### Добавление 78 — Правила № 79 ООН

### Пересмотр 5 — Поправка 3

Дополнение 3 к поправкам серии 04 — Дата вступления в силу: 4 января 2023 года

### **Единообразные предписания, касающиеся официального утверждения транспортных средств в отношении оборудования рулевого управления**

«5.6.4.8.2 Площадь обнаружения на уровне грунта

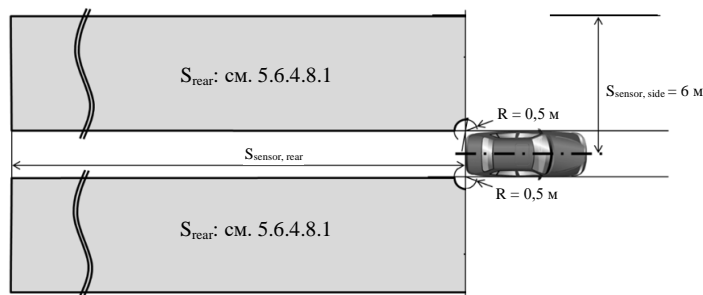
Пункт 5.6.4.8.2 изменить следующим образом:

Площадь обнаружения системой транспортного средства на уровне грунта должна быть как минимум такой, как показано на рис. ниже.

#### 2.1.2.1 Общие положения

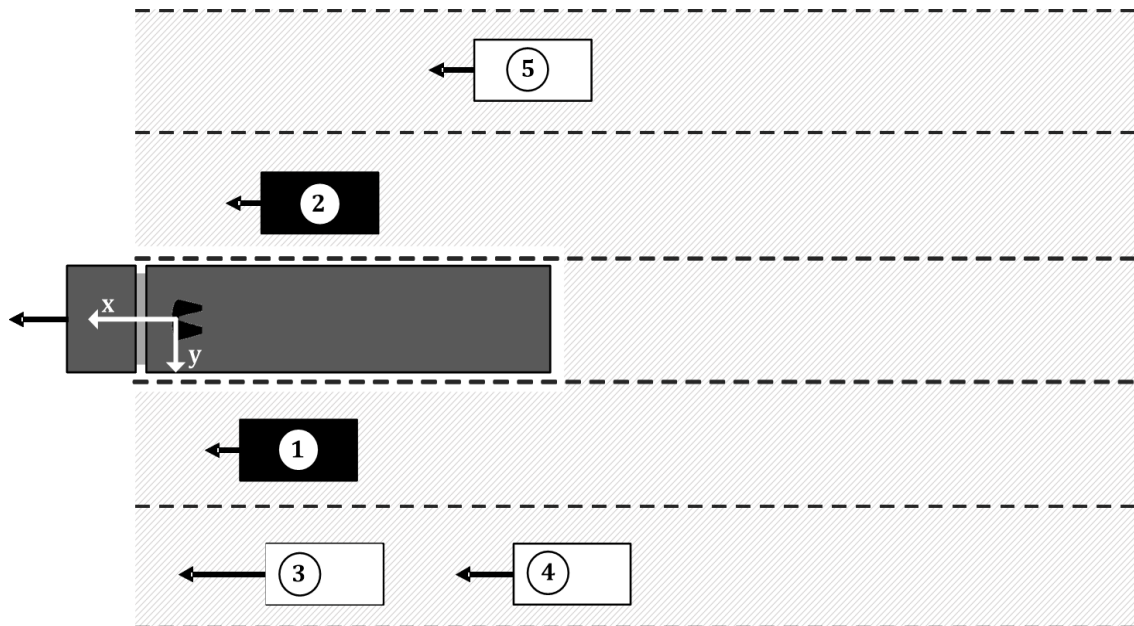
*Включить новое приложение 9 следующего содержания:*

**ВАЖНО!** Если используется устройство сопряжения, отвечающее стандарту ISO 11992-1 в отношении информационно-канального и физического уровня, то может поддерживаться работа только одного прицепа (буксируемого транспортного средства) ввиду перегрузки полосы пропускания шины CAN между буксирующим и буксируемым транспортными средствами.

Буксирующее транспортное средство не должно полагаться на какую-либо сортировку данных об объектах, переданных буксируемым транспортным средством.

2.1.2.3 Объекты, расположенные позади буксируемого транспортного средства

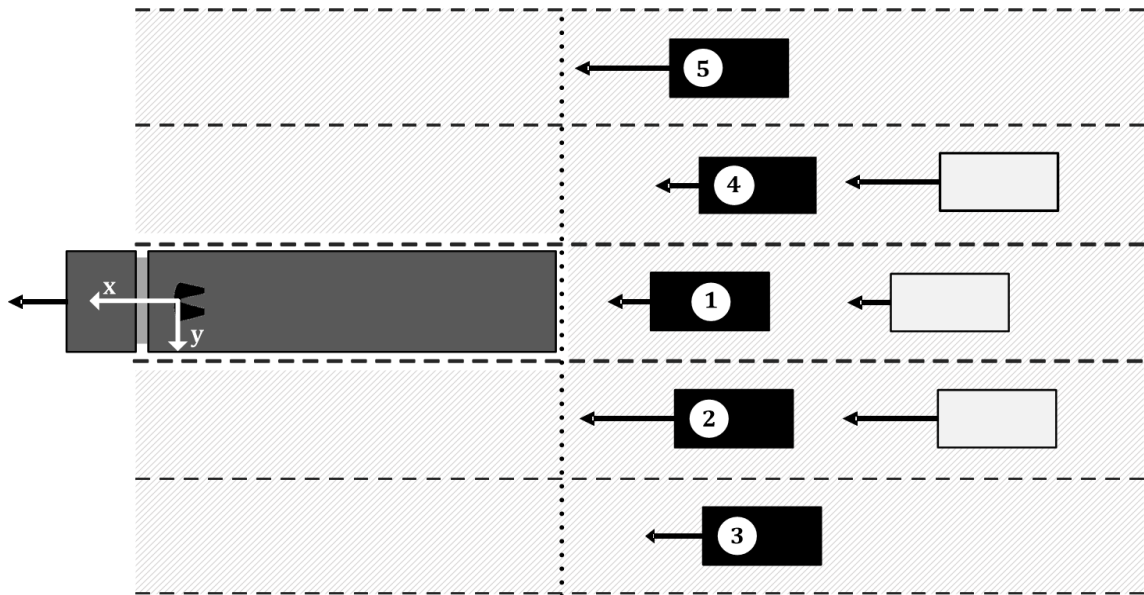
Площадь позади буксируемого транспортного средства разделяется на пять диапазонов. В каждом диапазоне выбирают объект, если таковой присутствует. Если абсолютная скорость буксируемого транспортного средства  $>10$  км/ч, то выбирают только движущиеся объекты. Объект является движущимся, если его абсолютная скорость не равна нулю. Пять диапазонов задаются боковым положением относительно буксируемого транспортного средства:

- a)  $-0,5 \times w - 7 \text{ м} \leq y < -0,5 \times w - 3,5 \text{ м}$ ;
- b)  $-0,5 \times w - 3,5 \text{ м} \leq y < -0,5 \times w$ ;
- c) позади буксируемого транспортного средства;
- d)  $0,5 \times w < y \leq 0,5 \times w + 3,5 \text{ м}$ ;
- e)  $0,5 \times w + 3,5 \text{ м} < y \leq 0,5 \times w + 7 \text{ м}$ ;

где  $y$  — боковое положение [м], а  $w$  — ширина [м] буксируемого транспортного средства.
